N/Réf. : FRT20145_728_PU
Gest. : MB
V/Réf. : PU 28687
Corr: Martrenchas Stéphane Alain
NOVA : 07/XFD/1940481

FOREST. Rue de Dries, 15
(= en zone de protection du site classé de l'Abbaye de Forest)
DEMANDE DE PERMIS D'URBANISME: Mettre en conformité la
modification du nombre de logements de 2 vers unifamilial et
des châssis

Avis de la CRMS

Façade avant
Situation projetée

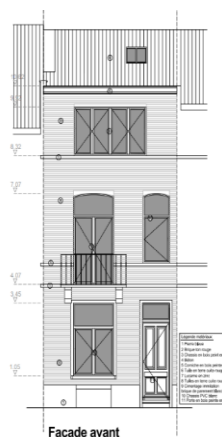
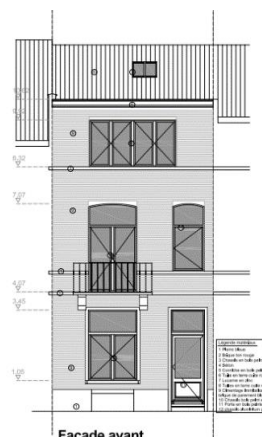
Les interventions n'ont pas d'impact sur les vues vers et depuis l'abbaye de Forest et son site. Concernant la maison en tant que telle, la CRMS apprécie le remplacement de châssis en PVC par des modèles en bois, mais recommande d'uniformiser la teinte et le modèle de tous les châssis de la façade pour la cohérence d'ensemble. Elle recommande aussi le remplacement de la porte d'entrée par une porte pleine, plus adaptée à la typologie de la maison.
